**Demande de renouvellement d'autorisation d'exploiter et extension
d'une carrière de calcaire
lieu-dit « Saint-Martin » sur la commune de Brusque (12)
déposée par la « SAS GUIPAL »**

**Avis de l'Autorité environnementale
Au titre des articles L122-1 et suivants du Code de l'environnement**

N° saisine: 2019- 7881
Avis émis le : 9 octobre 2019

La carte ci-dessous localise les espèces d'intérêt patrimonial :

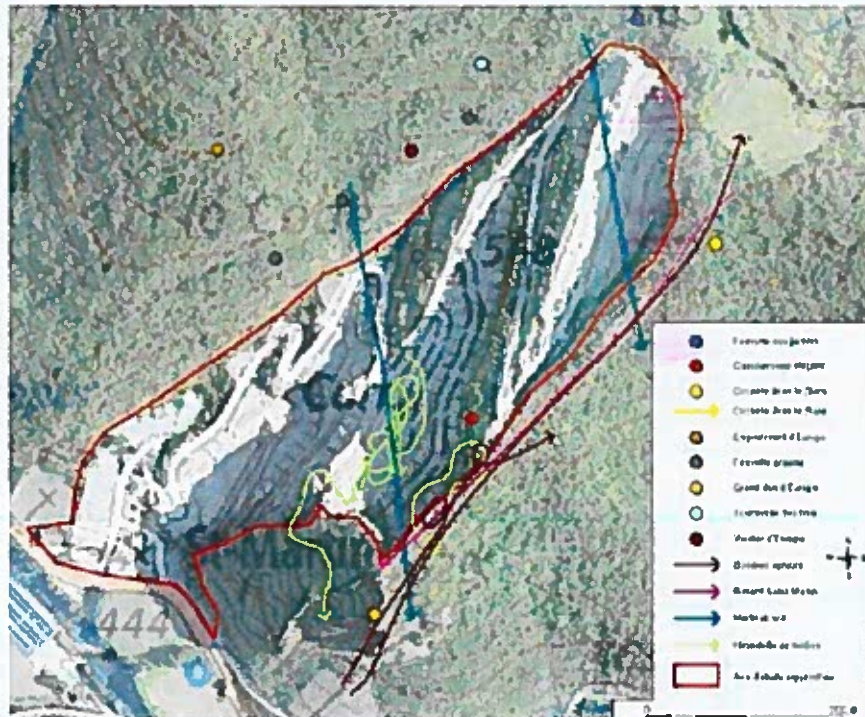
La MRAe relève que la présentation de la méthodologie des inventaires naturalistes est imprécise en regroupant par journée plusieurs groupes ciblés (faune sauvages...) et en ne précisant pas le nombre d'heures passées durant la prospection. Il en découle une difficulté à évaluer la suffisance de la pression d'inventaire par groupe cible. La MRAe note qu'une journée d'inventaire courant mars aurait permis de vérifier la présence ou non d'espèces précoces.

La MRAe recommande de préciser la méthodologie d'inventaire, en particulier le temps effectif d'observation par groupe d'espèces. Elle recommande de préciser les experts intervenus pour chacun des groupes cibles.

L'inventaire réalisé n'a pas soulevé d'enjeu majeur concernant la flore sur l'aire d'étude de la carrière (aucune espèce protégée ou à enjeu patrimonial). La MRAe relève toutefois une pression d'inventaire trop limitée avec une seule sortie en juin 2017. Ceci est d'autant plus préjudiciable compte tenu de la présence à proximité de la ZNIEFF de type 1 : « rocailles de la grotte Notre-Dame » dont les principaux enjeux environnementaux concernent la flore.

Pour les oiseaux, 38 espèces ont été identifiées dont treize possèdent un caractère patrimonial. On retrouve une concentration des populations cantonnées plutôt dans l'entourage de l'enceinte de la carrière. Au sein de l'aire d'étude rapprochée (limite de la demande d'autorisation) les contacts ont concerné des survols de transits (martinets, rapaces...) et un couple de fauveltes grisettes et un Chardonneret élégant avec des modalités de fréquentation très ponctuelles.

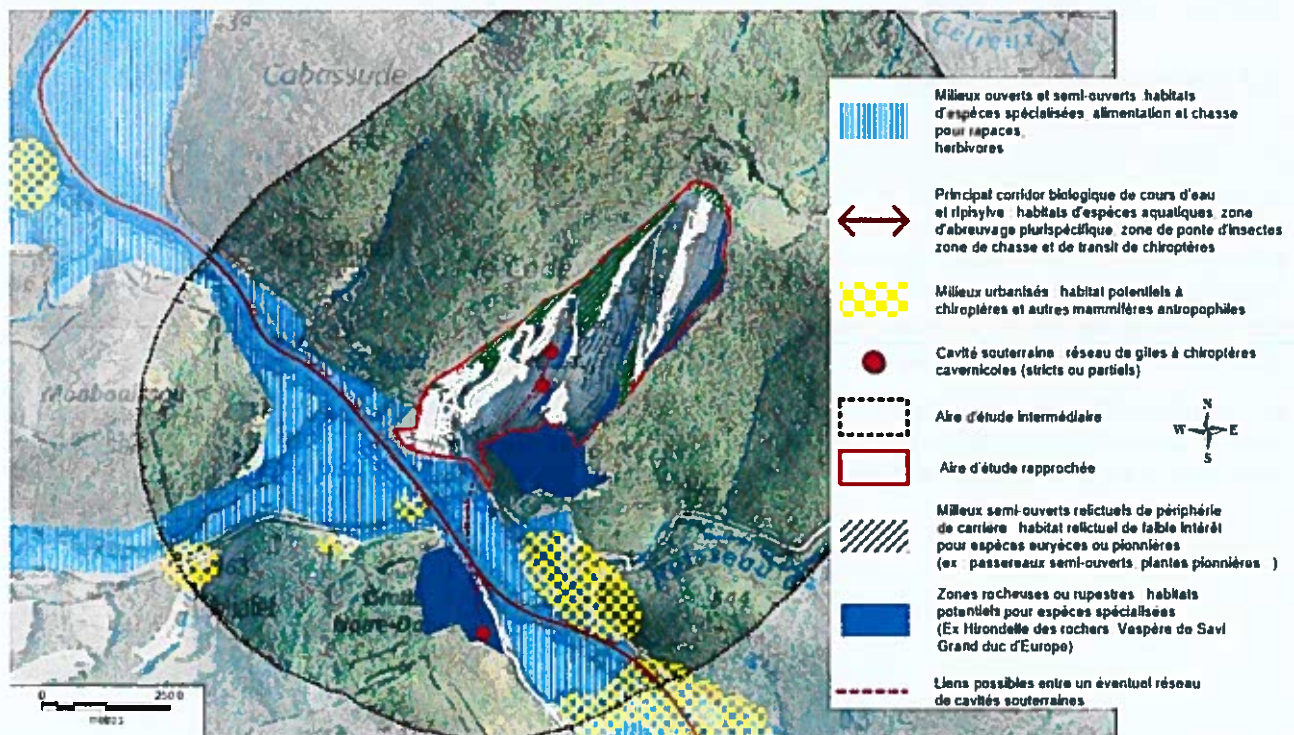
En outre, le pétitionnaire a sollicité et obtenu une prolongation de son autorisation actuelle d'exploiter de deux ans sur le secteur des cavités afin de réaliser une mise en sécurité des fronts rocheux. La non réalisation de cette mise en sécurité au moment de l'étude écologique n'a pas permis de conforter les hypothèses avancées par les écologues sur les espèces de chauves-souris présentes au sein des deux cavités identifiées et de rechercher par ailleurs au niveau des fronts rocheux d'éventuelles cavités supplémentaires faisant office de gîte pour le Vespère de Savi et/ou le Minioptère de Schreibers.

La MRAe estime que la hiérarchisation des enjeux pour les chauves-souris est insuffisamment démontrée et que les niveaux d'impacts évalués présentent trop d'incertitude.

La MRAe recommande au pétitionnaire de procéder à une sécurisation des fronts rocheux permettant à un écologue de pénétrer au sein des deux cavités identifiées et de procéder à la recherche de cavités supplémentaires. En fonction des résultats des inventaires, la MRAe recommande de procéder à une nouvelle évaluation des impacts et de proposer à la suite des mesures proportionnées aux enjeux révélés.
